**GAMYBOS, PRAMONĖS
PASKIRTIES (7.8.) PASTATO
REKONSTRAVIMO Į
ADMINISTRACINĖS
PASKIRTIES (7.2.) PASTATĄ
DRUJOS G. 2, VILNIUS
PROJEKTAS**

KRAŠTOVAIZDŽIO ARCHITEKTŪROS IR VIEŠŲ
ERDVIŲ KONCEPCIJA

Administracinės (7.2) paskirties pastato Drujos g. 2, Vilniuje, rekonstravimo projektas

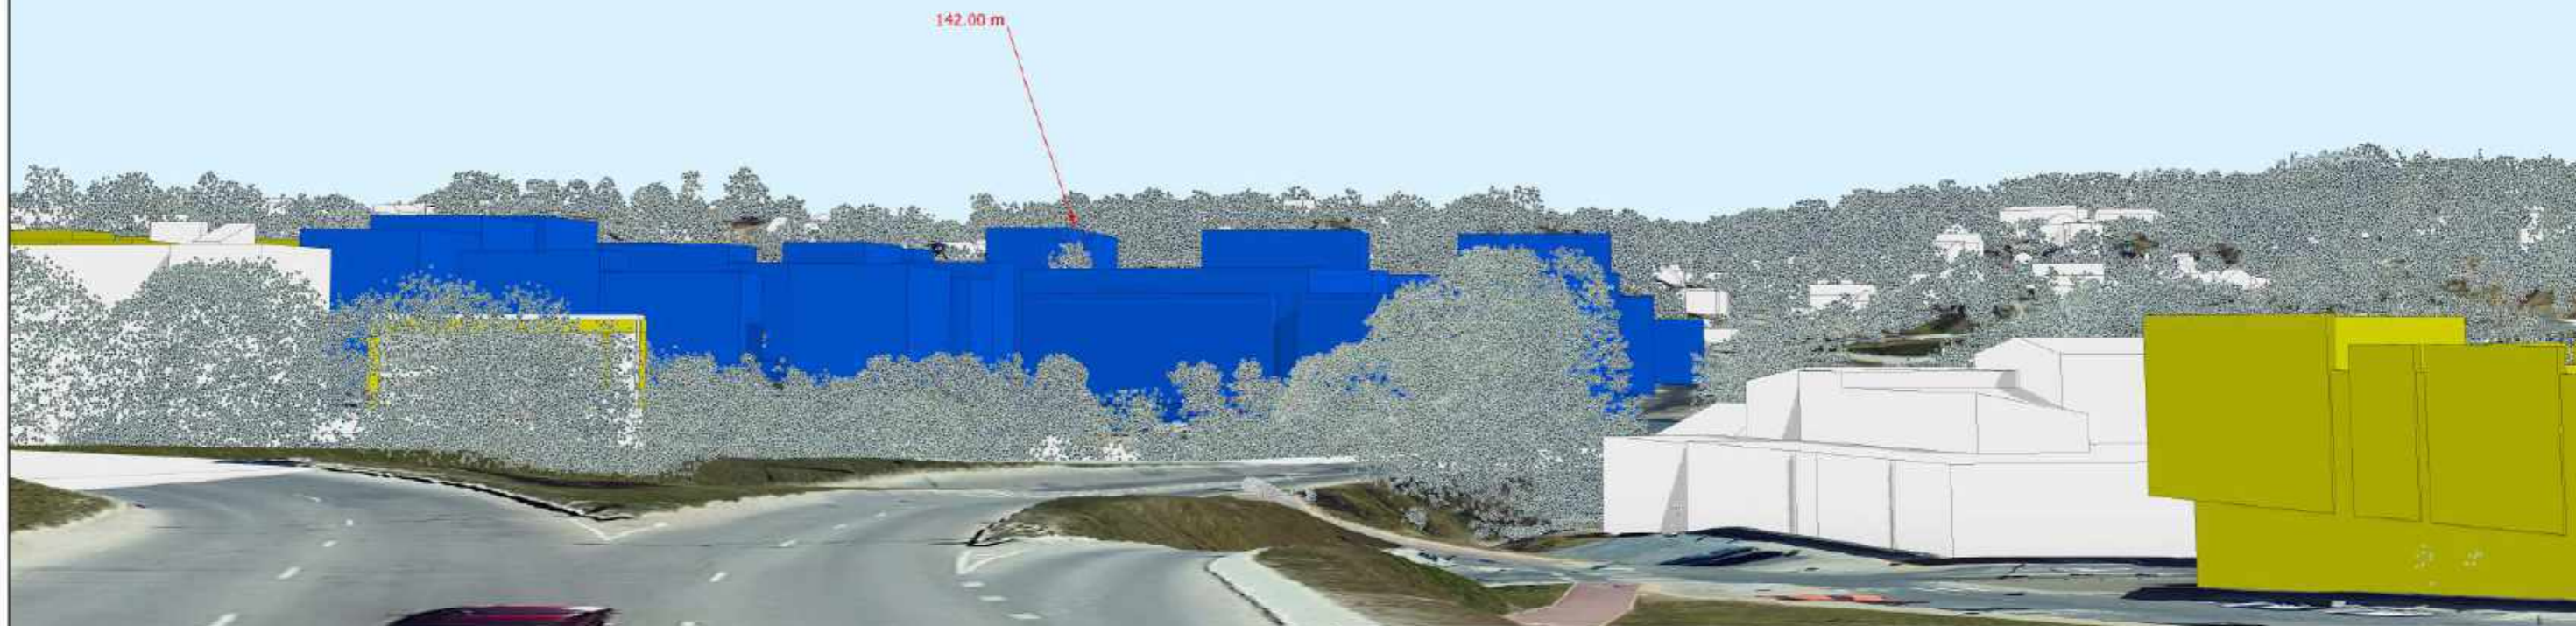
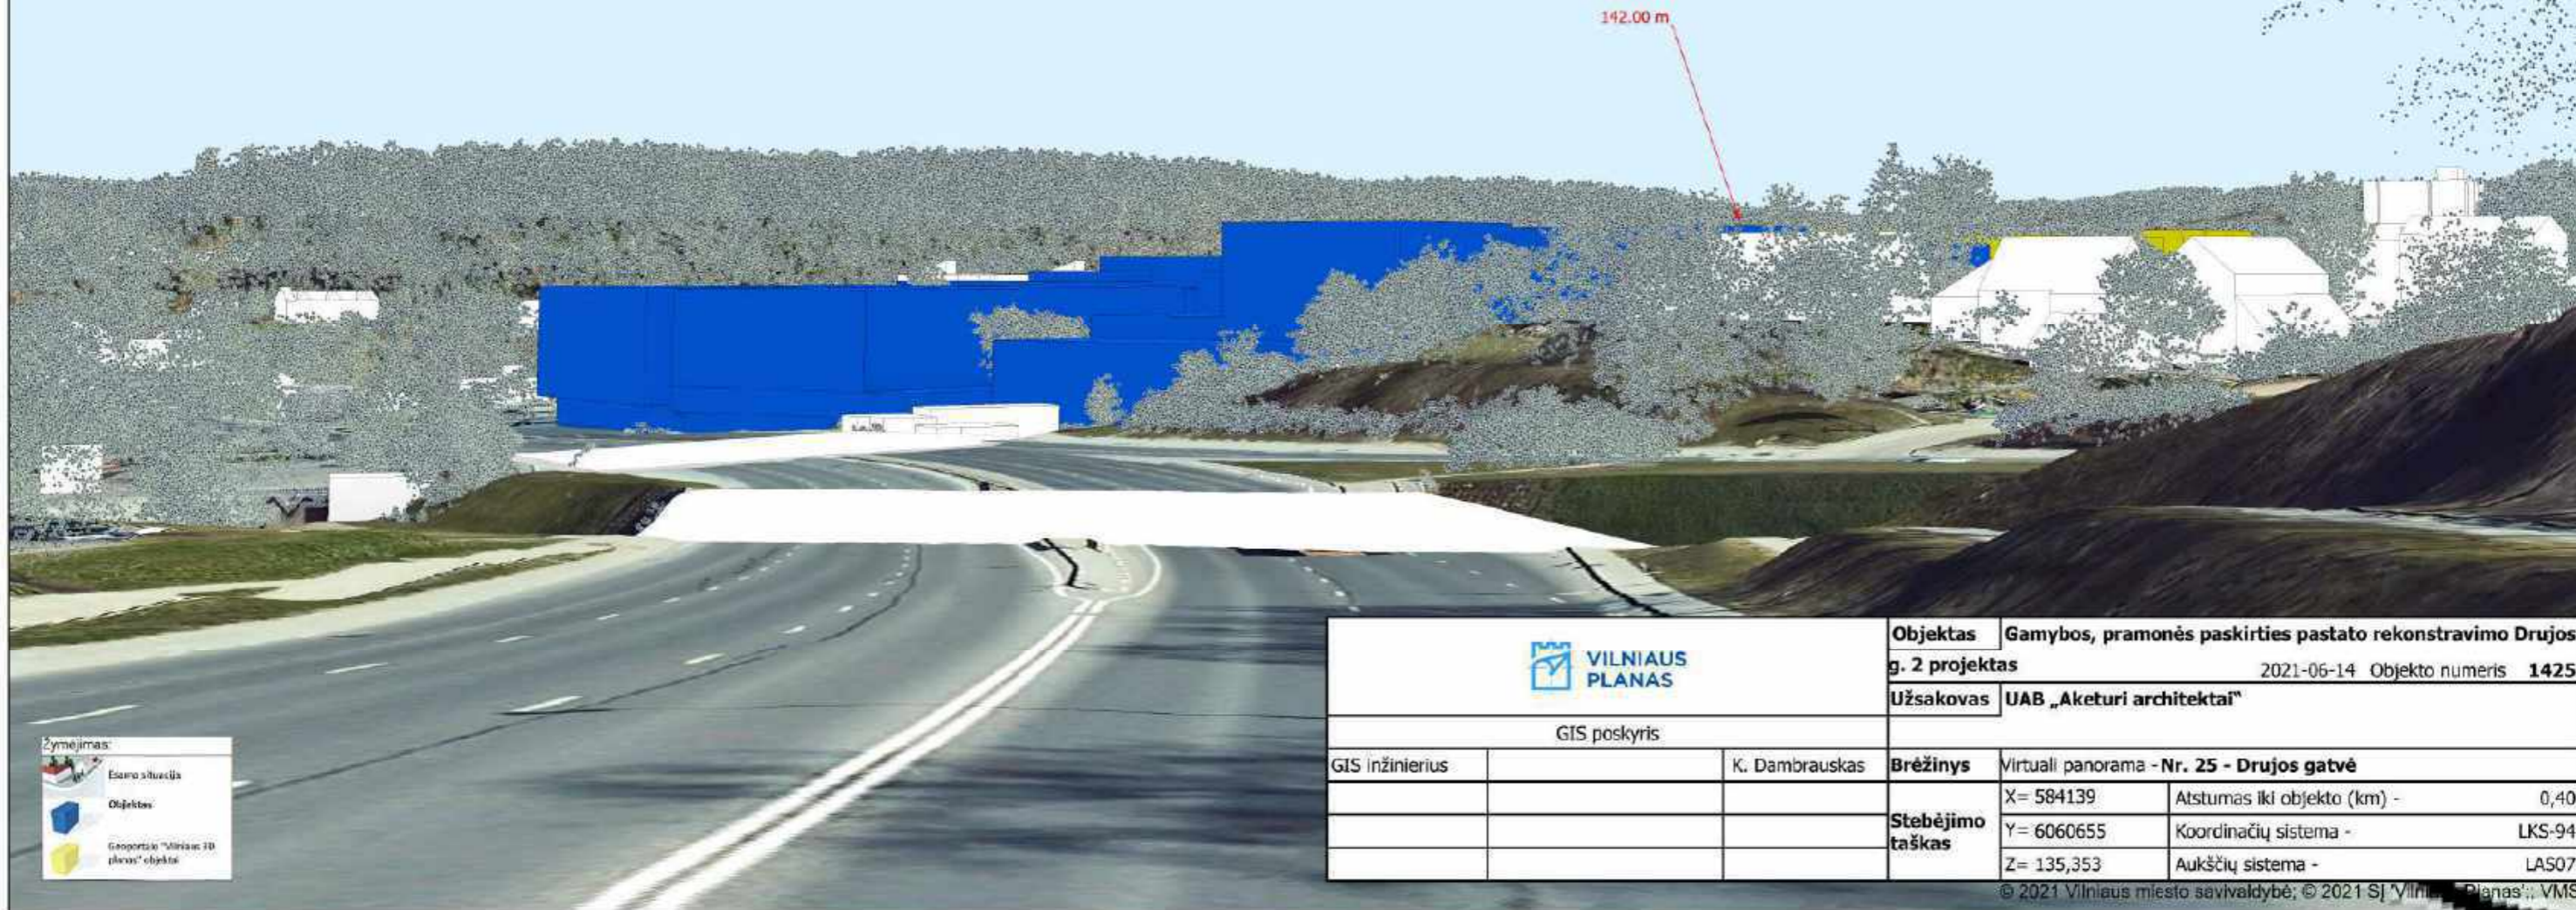
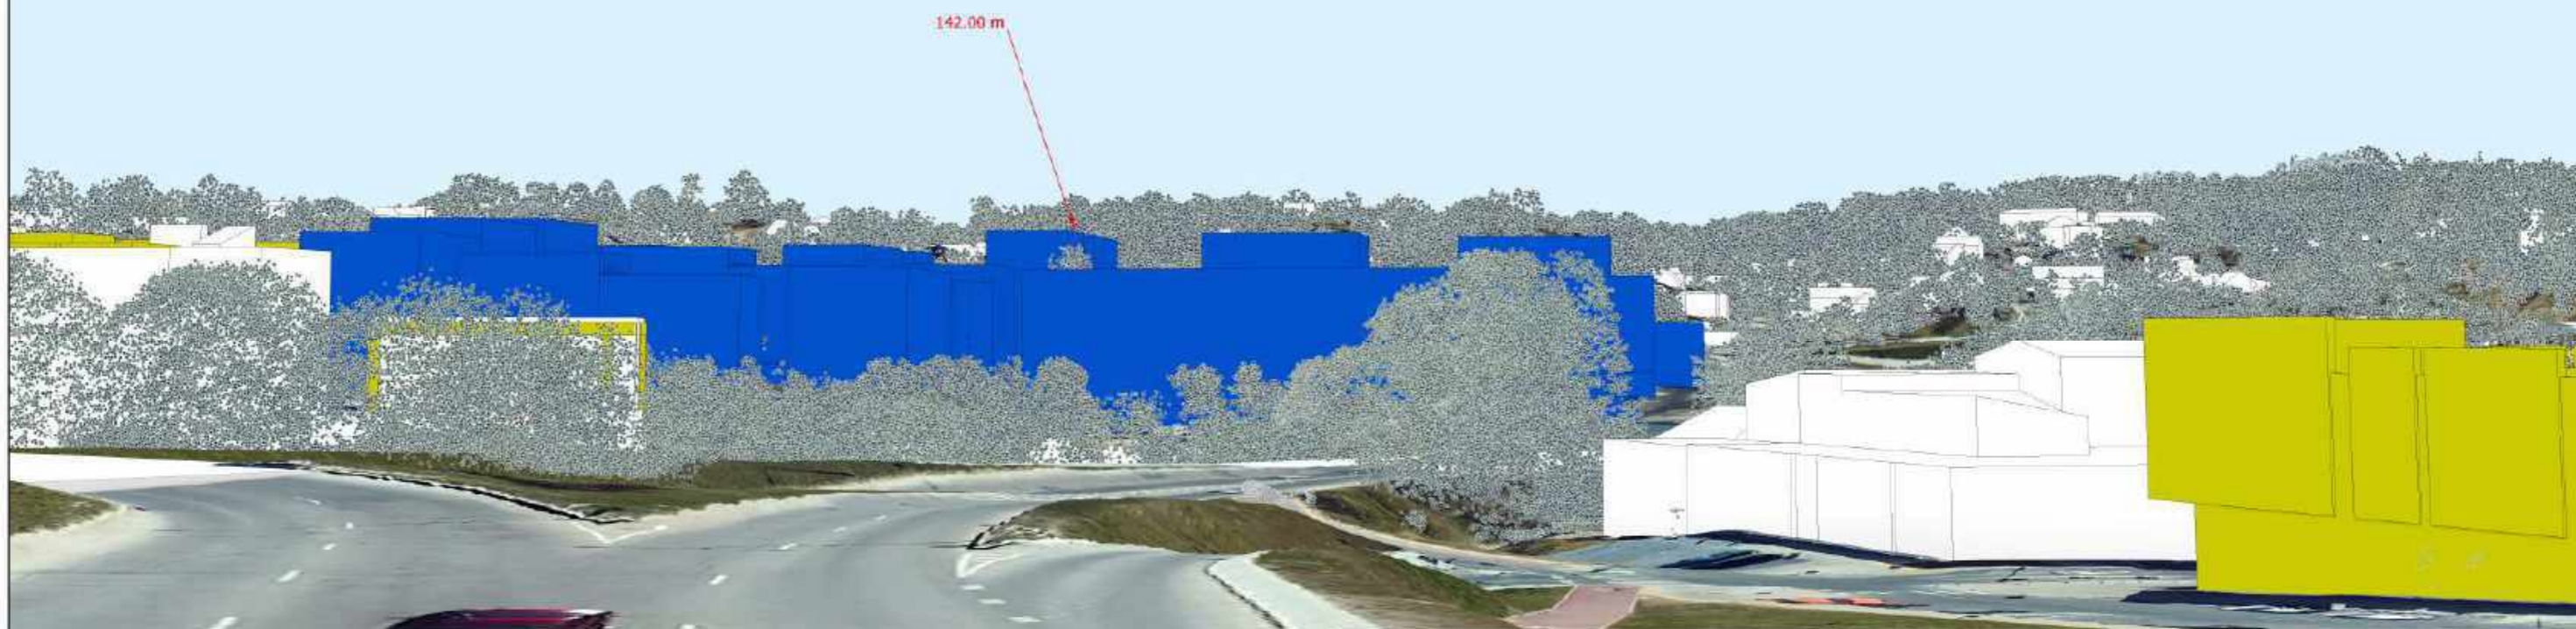
- o Tarybos nariai klausė, kodėl vizualizacijose iš kai kurių apžvalgos taškų projektuojami tūriai išlenda virš matomos šlaitų linijos, ar pastatų aukščiai atitinka detaliojo plano reglamentus. Projekto architektūrinės dalies vadovas paaiškino, kad virtualiose panoramose, kurios pateiktos įstačius projektuojamą objektą į miesto 3D modelį, nėra rodomi medžiai, todėl ir matoma reljefo šlaito linija yra žemesnė nei medžių viršūnių linija. Pateiktose nuotraukose matoma reali šlaito linija, projektuojami tūriai virš jos neišlenda. Projektuojamų pastatų aukščiai atitinka detaliojo plano reglamentus.
